Gemeente Amsterdam

# Eindverslag inspraakprocedure

Besluit tot het aanwijzen van tijdelijke afvalinzamellocatie nabij de Entree 234

Dinsdag 25 augustus 2026

Aanvulling: Wijziging in positie afvalinzamellocatie

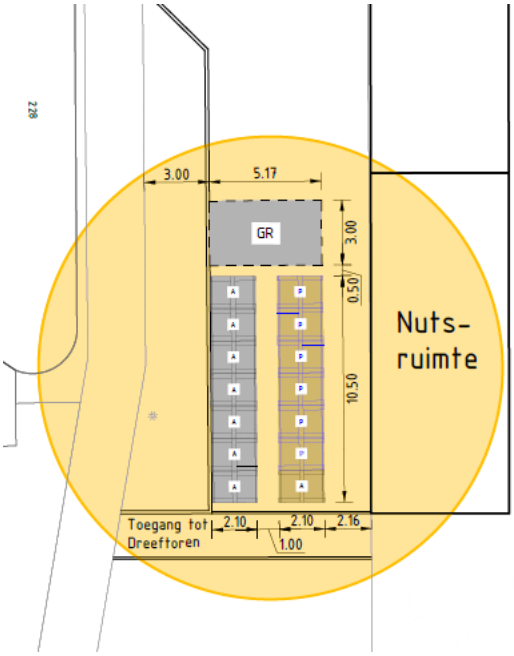
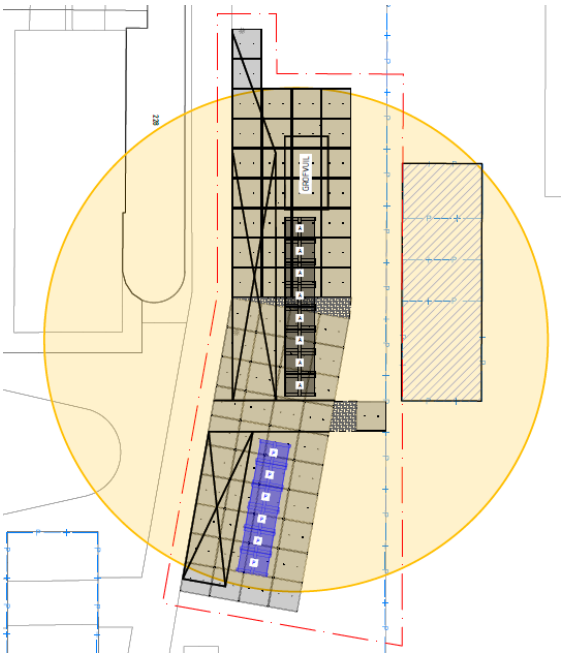
Ten opzichte van het voorstel dat het dagelijks bestuur op 26 mei 2026 aan de stadsdeelcommissie heeft voorgelegd, is er een wijziging in de positie van de afvalinzamellocatie doorgevoerd. Aanleiding is de noodzakelijke bereikbaarheid van een naastgelegen technische ruimte van Liander. Om deze te borgen, is de onderstaande wijziging doorgevoerd:

In plaats van twee parallelle rijen van containers, zijn deze geknipt en aan weerswijzen van het looppad geplaatst. Ook is de aanbiedplek voor grof afval gedraaid. Hierdoor is er voldoende afstand tussen de afvalinzamelingslocatie en de technische ruimte, zodat een onderhoudsvoertuig zich vrij kan opstellen. De gewijzigde positie is afgestemd met de eigenaar en beheerder, als ook Afval en Grondstoffen. Deze locatie heeft geen gevolgen voor de bereikbaarheid en veiligheid van zowel bewoners als de inzameling.
